Ruj. Kami: SUSULAN-1/NOTIS-1/2026/043

Surat Susulan — Maklum Balas Pemeriksaan Bersama (Joint Inspection)
pada 25 September 2026 & Tuntutan Dokumentasi Rasmi
Hartanah: Rumah Teres 1 Tingkat (Unit ST-187C, H.S.(M) 7054, PT 26455, Mukim
Bukit Katil)
di No. 53, Jalan TU 13, Taman Tasik Utama, Ayer Keroh, 75450 Melaka

Bukti Bergambar — Kerosakan Roof Tiles Selepas Kerja Pembaikan

Gambar 1 — Pemeriksaan Kali Pertama (31 Julai 2026): keretakan kecil sedia ada di penghujung roof tile (bulatan hijau). Keretakan kecil ini ditolak ansur dan tidak dituntut ketika itu.

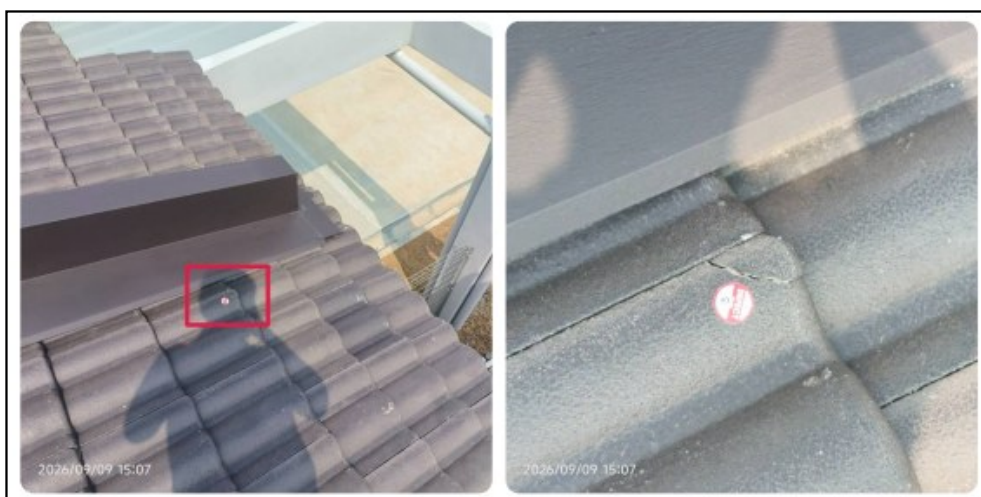
10. Berhubung kecacatan baharu yang direkodkan sebagai "New Defect from Rectification Work — crack/damage on roof tiles after rectification work", pihak yang mewakili pemaju/kontraktor telah mendakwa secara lisan bahawa kerosakan tersebut disebabkan oleh juruukur (surveyor) yang menaiki bumbung semasa pemeriksaan. Dakwaan ini adalah TIDAK BERASAS dan dengan ini DITOLAK berdasarkan bukti bergambar berikut (rujuk Lampiran A):

- Semasa Pemeriksaan Kali Pertama (31 Julai 2026), telah sedia wujud keretakan kecil di penghujung roof tile di lokasi yang sama (ditanda dengan bulatan hijau dan anak panah hijau dalam gambar Pemeriksaan Kali Pertama — Lampiran A, Gambar 1 & 2). Oleh kerana keretakan tersebut kecil sahaja dan tidak ketara, kami bertolak ansur (tolerate) dan tidak memasukkannya sebagai item tuntutan ketika itu;

- Semasa Pemeriksaan Semula (Re-Inspection) pada 9 September 2026, didapati roof tile di lokasi keretakan sedia ada tersebut telah PECAH sepenuhnya (Lampiran A, Gambar 3, bertarikh 09/09/2026, 15:07) — iaitu selepas kerja pembaikan bumbung dijalankan oleh pihak kontraktor, dan

- Kronologi gambar ini jelas menunjukkan kerosakan berlaku dalam tempoh kerja pembaikan (rectification work) dijalankan oleh pihak kontraktor, dan bukannya disebabkan oleh pihak pemeriksa.

11. Sehubungan itu, sekiranya pihak tuan masih mengekalkan dakwaan bahawa kerosakan tersebut bukan berpunca daripada kerja pembaikan pihak kontraktor, pihak tuan dituntut mengemukakan bukti bergambar (photographic evidence) kerja pembaikan bumbung yang telah dijalankan — iaitu gambar selepas siap kerja pembaikan (after-repair photos) yang menunjukkan roof tiles di kawasan tersebut berada dalam keadaan sempurna TANPA pecah. Tanpa bukti sedemikian, kerosakan tersebut kekal sebagai kecacatan baharu akibat kerja pembaikan (new defect arising from rectification work) yang WAJIB dibaiki sepenuhnya oleh pihak tuan atas kos pihak tuan sendiri, dengan kadar SEGERA memandangkan ia melibatkan bumbung yang terdedah kepada risiko kebocoran air hujan.
